質問回答書(1001)

質問対象の工事番号	病建工 第1号
質問対象の工事名	市立秋田総合病院新病院建設工事

市立秋田総合病院新病院建設室

質問回答月日:令和元年10月10日

1001 質疑153-2 追加資料

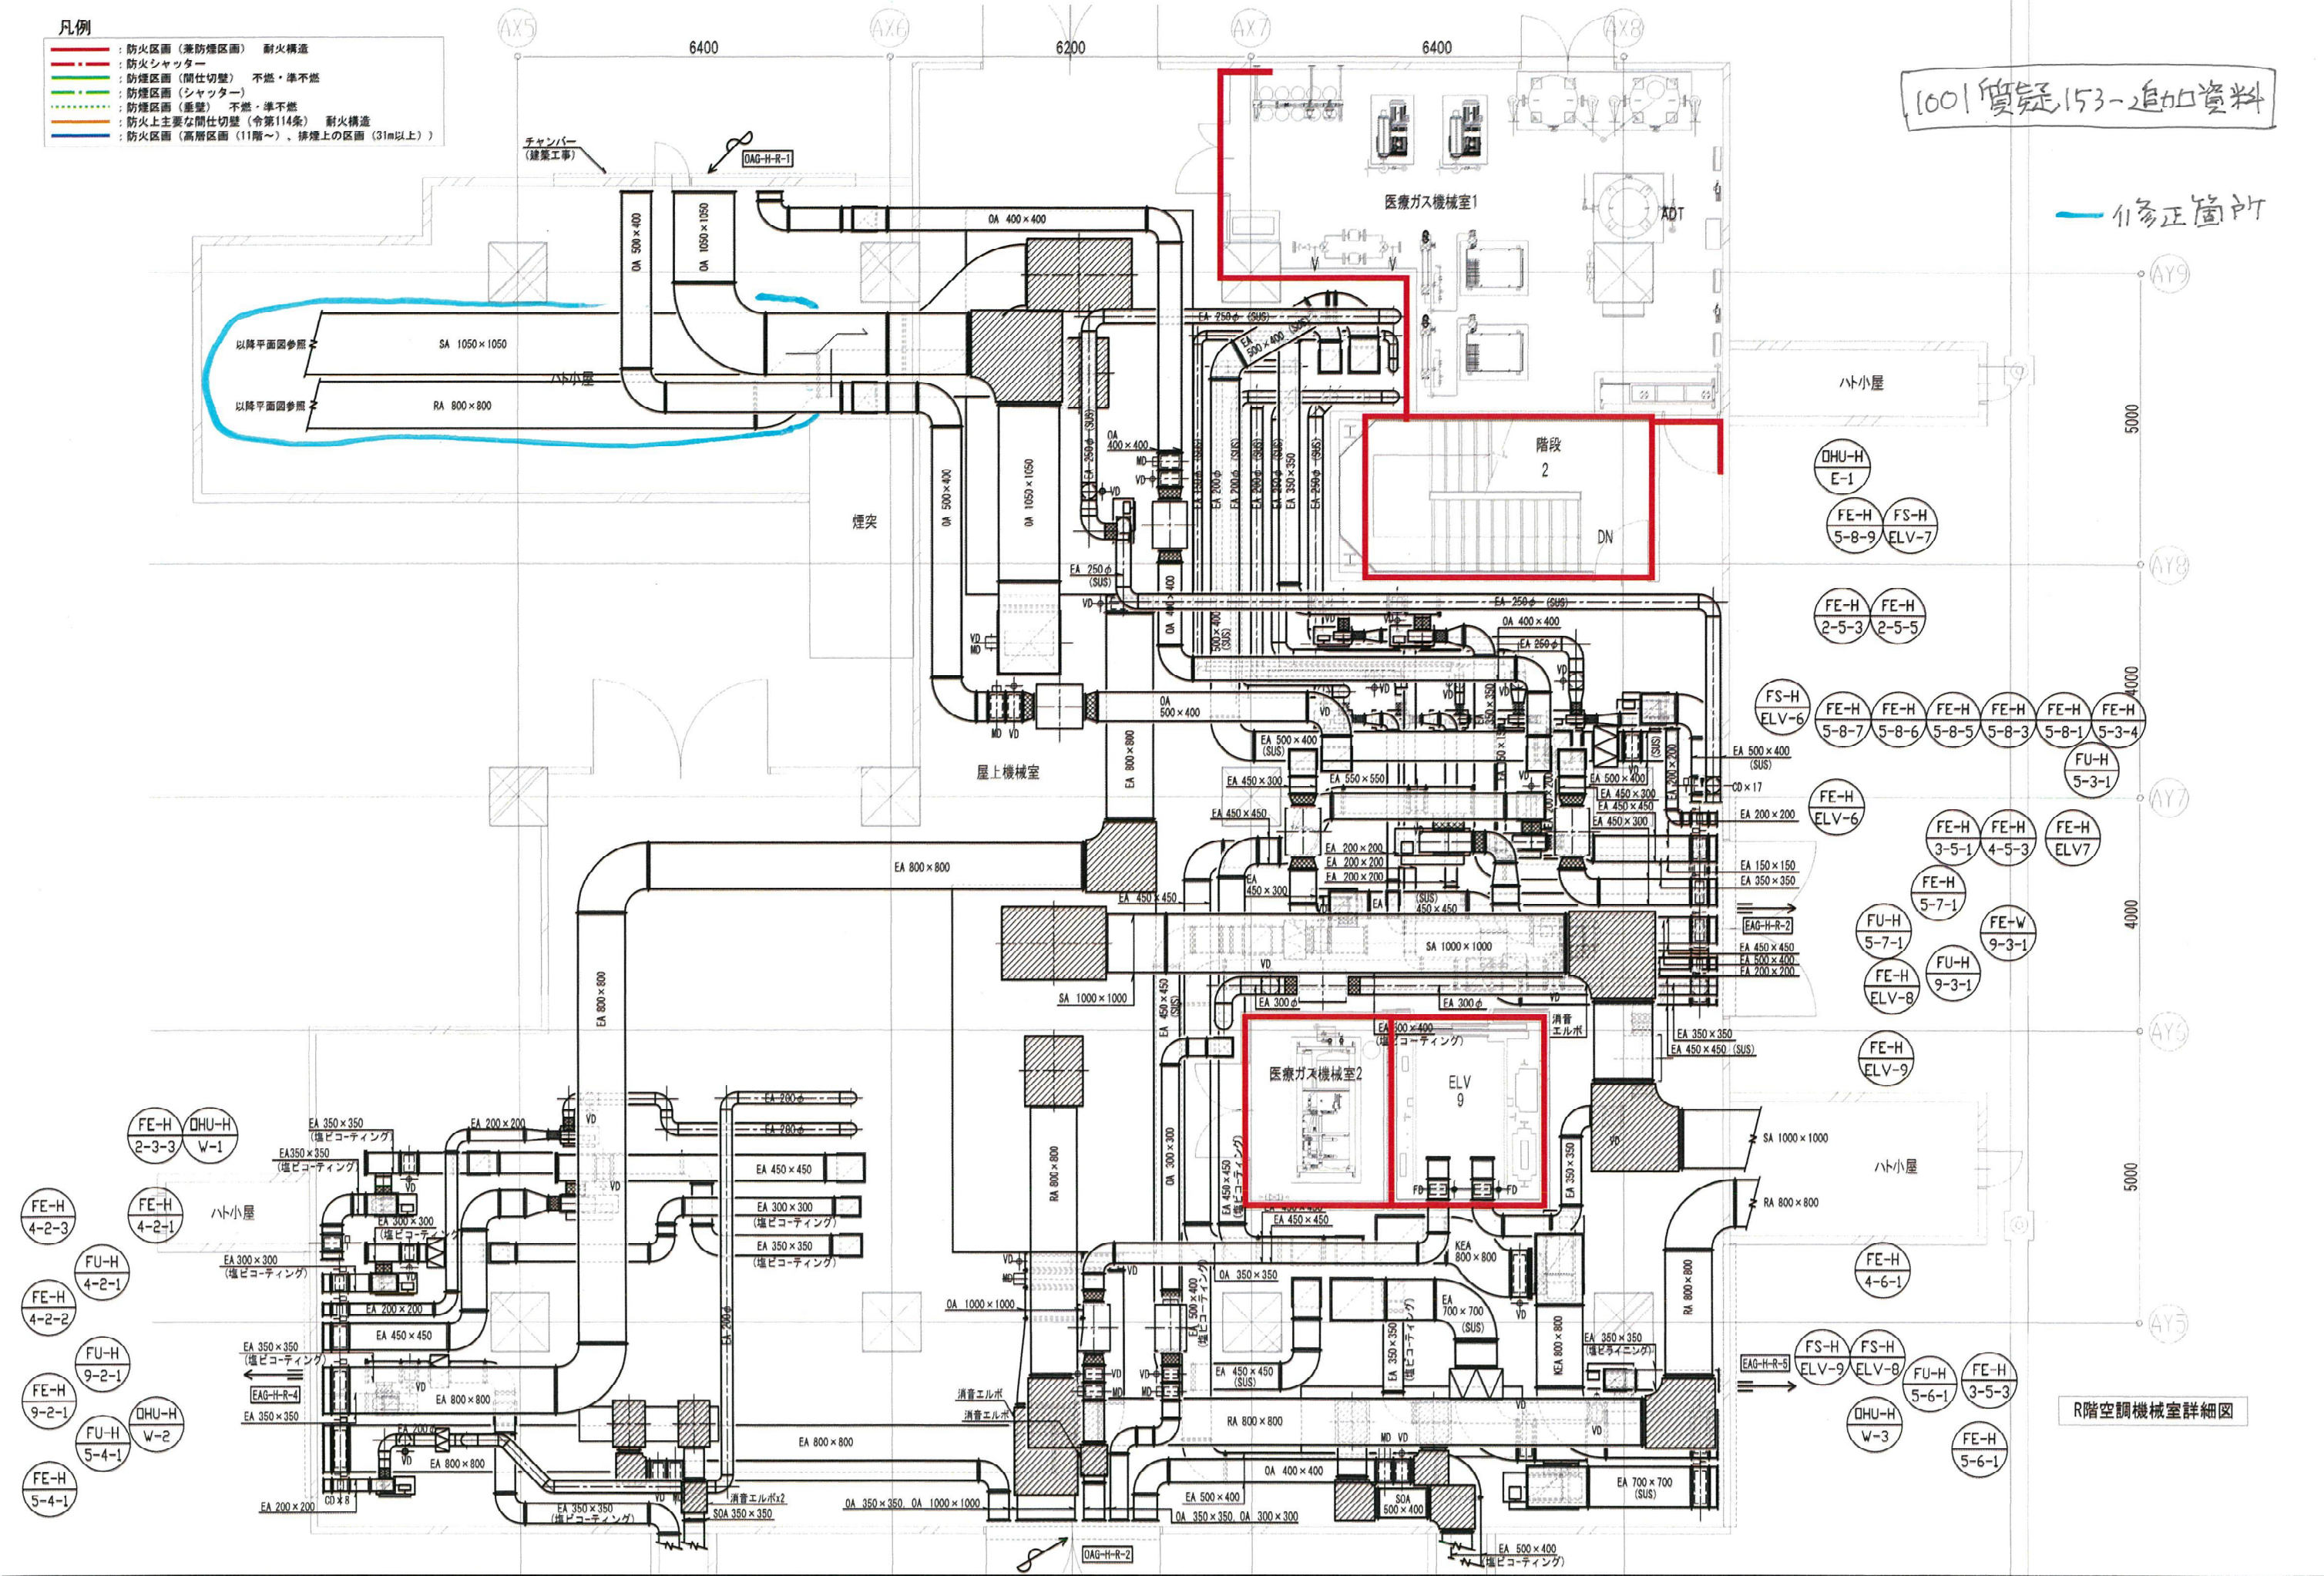
修正箇所

R階空調機械室詳細図
